PREFEITURA MUNICIPAL DE CONSELHEIRO LAFAIETE

Secretaria Municipal de Segurança Pública e Cidadania

Ofício nº 347 /2025/S.M.S.P.C./P.M.C.L.

Ref.: Requerimento 775/2025, da Câmara Municipal de Conselheiro Lafaiete.

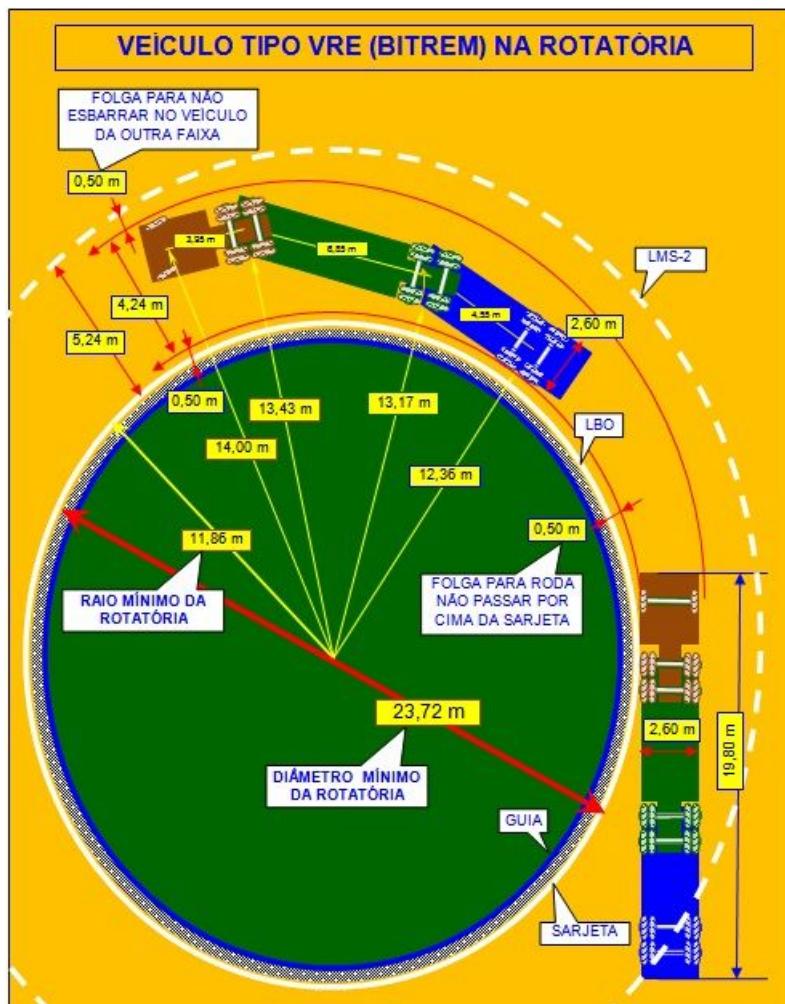
A Secretaria Municipal de Segurança Pública e Cidadania, vem por meio deste, encaminhar resposta referente ao requerimento 775/2025 desta casa, que foi protocolado sob o número 11710/2025, que traz no seu bojo questionamento referente alteração no sentido do fluxo na saída do viaduto Padre Ermano José Ferreira com a Rua Valério Eugênio.

Primeiro agradeço a sugestão do nobre vereador e a preocupação em colaborar com a melhoria do trânsito no local com a implantação de uma rotatória para que o fluxo de veículos seja constante.

Foi realizado o levantamento do local e na parte mais larga da via a distância entre as bordas da via chega a 23,5 (vinte e três metros e meio), com o trânsito no local de veículos de grande porte, apesar de ser a via local (urbana) é considerada rodovia com grande fluxo de carretas bitrens. Uma rotatória que comporte a entrada e saída de um veículo de grande porte necessária de 23,72 (vinte e três metros e setenta e dois centímetros) de diâmetro, devido ser uma via de fluxo de sete faixas, precisaríamos de ter uma rotatória com duas pistas, cada pista com aproximadamente 5,24 (cinco metros e vinte e quatro centímetros), o que o local não comporta. Além da construção da rotatória temos que ter espaço para a sinalização de zebrado em V e faixa divisora da pista. Vide figura abaixo.

Já a mudança realizada, com a alteração do pare, visou garantir a segurança dos condutores que precisam acessar a cidade de Conselheiro Lafaiete, tendo em vista que, o engarrafamento já estava impactando a BR 040, podendo ocorrer um engavetamento no local. Sabemos que as melhorias devem ser continuas no local e que

para sair da cidade está ficando congestionado, mas entendemos ser menos danoso para os usuários e maximizamos assim a segurança do usuário.
